ALCALDÍA DE SANTIAGO DE CALI GESTIÓN TECNOLÓGICA Y DE LA INFORMACIÓN GESTIÓN DOCUMENTAL	MODELO INTEGRADO DE PLANEACIÓN Y GESTIÓN (MIPG) ACTA DE REUNIÓN	MAGT04.03.P003.F006	
		VERSIÓN	003

ACTA No. 4182.010.26.1.8	FECHA:	15/oct/2026
	HORA INICIAL:	8:00 am
OBJETIVO: Realizar visita de recorrido de la licitación pública No. 4182010.32.1.682-2026	HORA FINAL:	10:00 am
	LUGAR:	Iglesia La Ermita

En el marco de la estructuración del proyecto de Alumbrado Navideño Santiago de Cali 2026, se definieron inicialmente diferentes aplicaciones ornamentales y elementos de iluminación en fachadas, edificaciones y corredores urbanos del centro de la ciudad, en virtud de contrato de consultoría N. 4182.010.32.1.298-2026

En este contexto, el 15 de octubre de 2026 se realizó un recorrido de reconocimiento visual en algunos de los puntos contemplados en el diseño, con el propósito de identificar condiciones que pudieran afectar la viabilidad de las instalaciones propuestas y determinar la necesidad de realizar verificaciones técnicas adicionales.

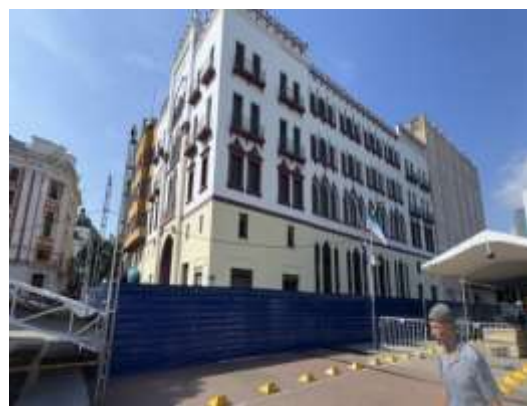
- a. **Edificio Coltabaco:** Durante el recorrido se observó la existencia de un cerramiento perimetral y condiciones visibles que hacen necesario verificar la viabilidad de utilizar la fachada prevista en el diseño inicial.

Por razones preventivas, se propone evaluar ubicaciones alternativas, sujetas a la validación de las condiciones técnicas y de seguridad correspondientes.

UBICACIÓN	DISEÑO INICIAL	SITUACIÓN SOBREVINIENTE / CONDICIÓN TÉCNICA	AJUSTE PROPUESTO
1. Edificio Coltabaco	Se contemplaba instalar una aplicación de proyección mediante cadena LED RGB Plus sobre la fachada contigua al Boulevard. (Sistema de iluminación LED inteligente de gama profesional, diseñado para grandes decoraciones residenciales, proyectos y eventos a la intemperie, 100-240v, 28W, 25 m longitud)	La afectación reportada hace necesario verificar la viabilidad técnica y las condiciones de seguridad de la intervención prevista sobre dicha fachada.	Trasladar la aplicación, conservando su concepto y características técnicas en al Puente de la Escopeta:
